Referente ao questionamento da licitante OCC CONSTRUÇÕES E PARTICIPAÇÕES S.A, referente a Concorrência Eletrônica no 006/2025, temos a informar que:

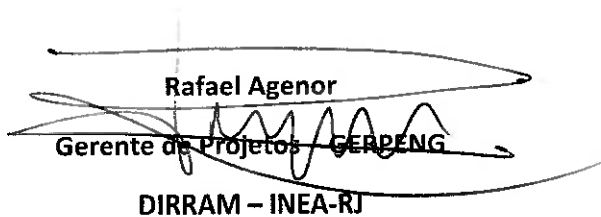
1. A revisão e adequação dos itens da planilha orçamentária;

Resposta: Informamos que a composição 3 (carga e descarga de canal pré-fabricado) e composição 4 (transporte de canal pré-fabricado) não foram consideradas, visto que os serviços correlacionados as mesmas já se encontram previstos nas composições de fornecimento e assentamento de canal pré-fabricado. Sendo assim, estas composições devem ser desconsideradas.
